屋顶总平面图 1:300

建设单位 BUILD UNIT	深圳市光明人才安居有限公司
项目名称 PROJECT NAME	虹莫轩
子项名称 ITEM NAME	总图
图名 DRAWING TITLE	屋顶总平面图
图别 DRAWING TYPE	方案
图号 DRAWING NO.	JF-ZT-01
日期 DATE	2025.04
版次 EDITION No.	2.0
工程编号 PROJECT NO.	MR-2020-030-1

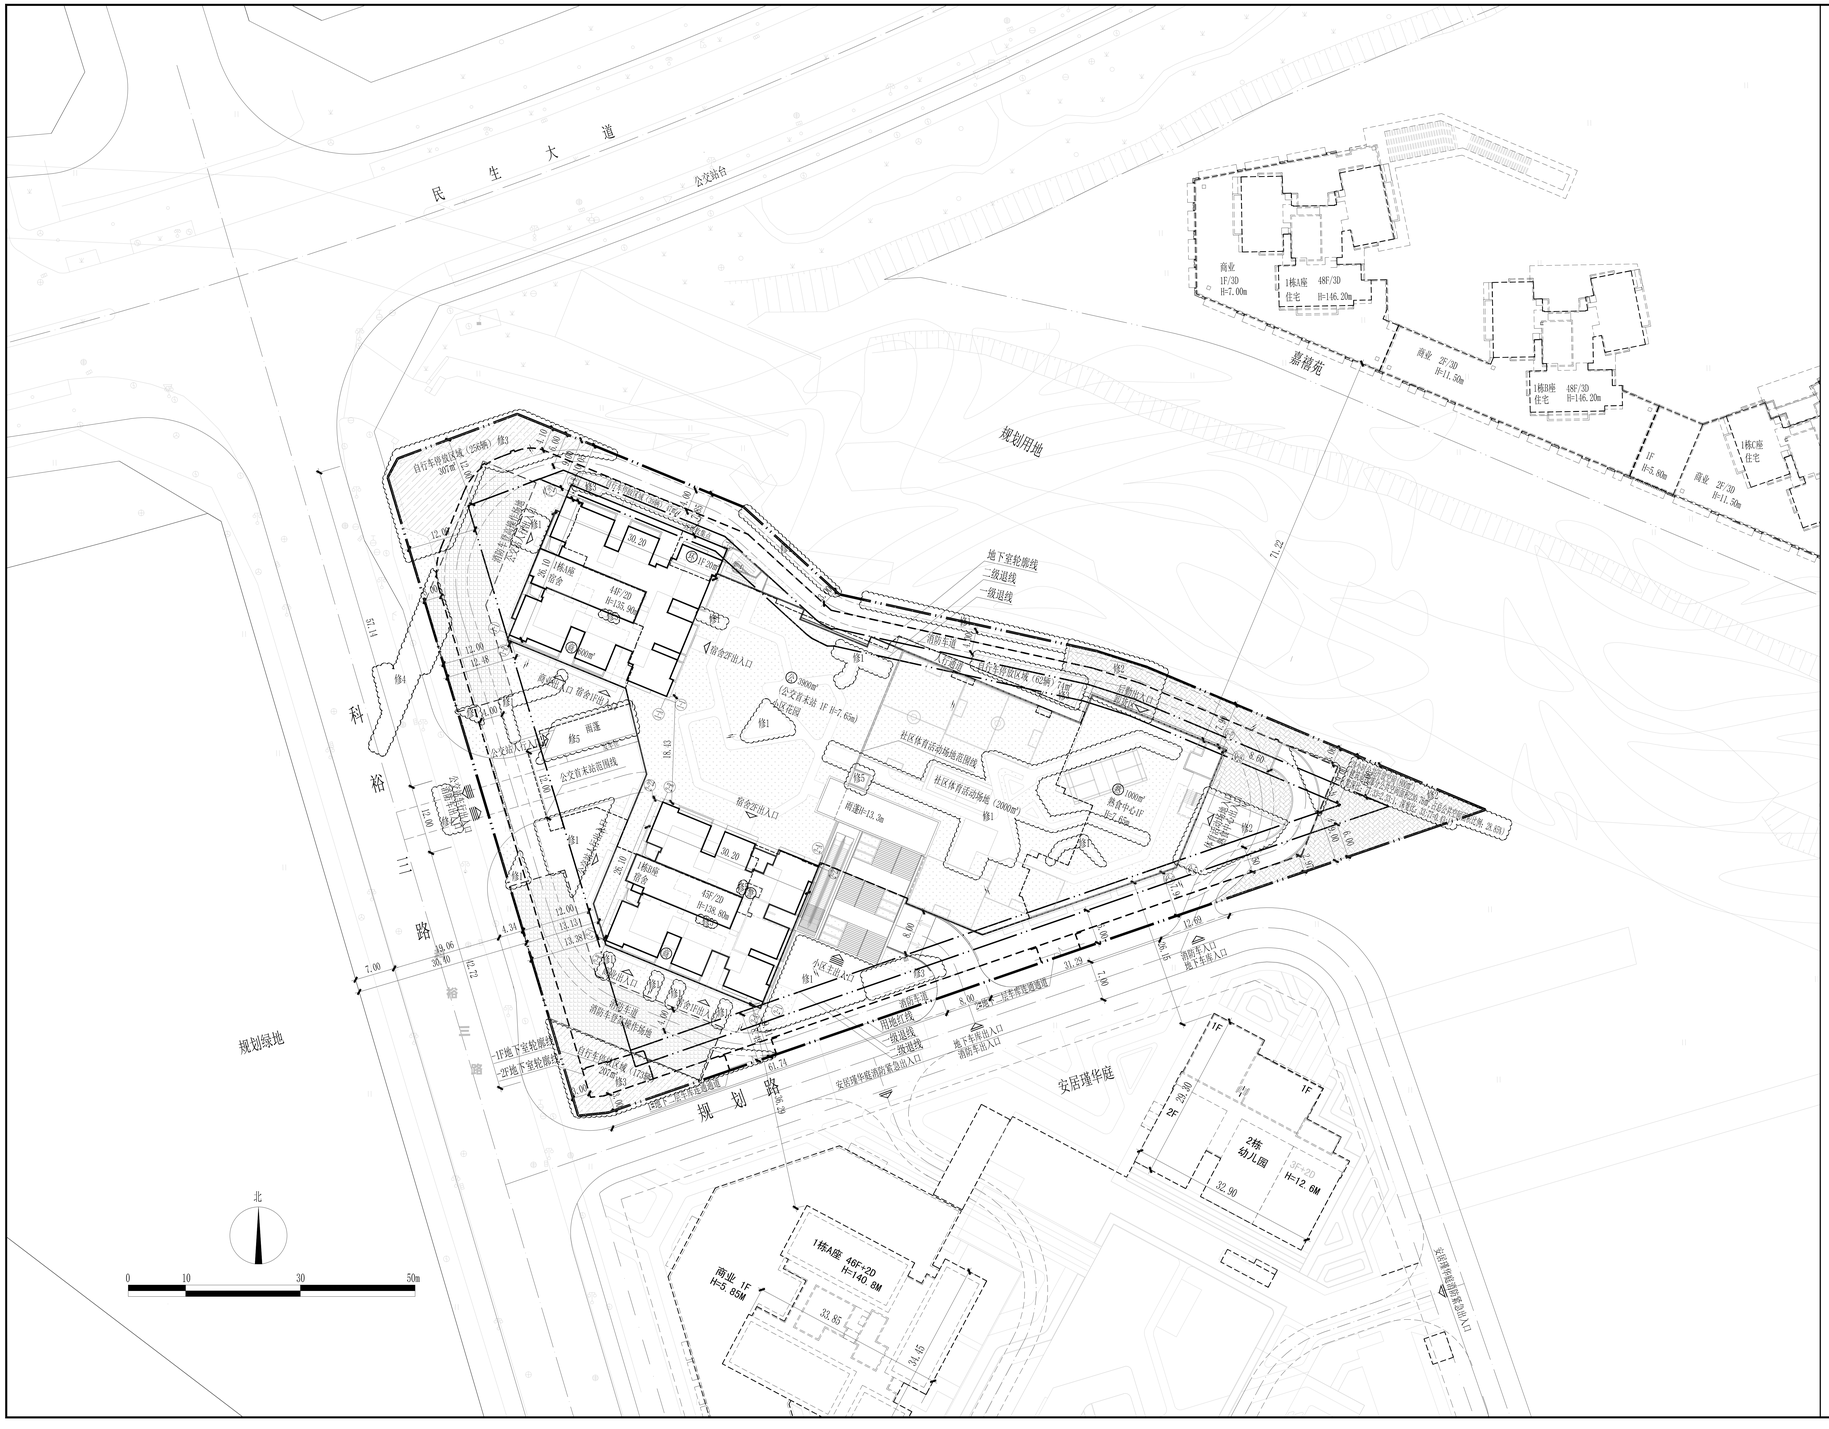
修改说明：
修1. 优化设计，调整场地绿化范围，绿化覆盖率不变。
修2. 优化设计，调整公共开放空间布局范围，调整后仍满足《深圳市建筑设计规则》相关要求。
修3. 深化设计，调整自行车停车位数量及场地布局，调整后仍满足《深圳市城市规划标准与准则（2014版）》要求，相应调整技术经济指标表。
修4. 根据消防主管部门意见，科裕三路消防紧急出入口与公交首末站车行出入口合并设置，原消防紧急出入口取消。
修5. 深化设计，公交首末站入行出入口处增设雨蓬；裙房二层人行出入口处增设小区门卫室；1栋A座、B座塔楼屋顶机房雨蓬布局调整。
修改仅限云线圈注范围
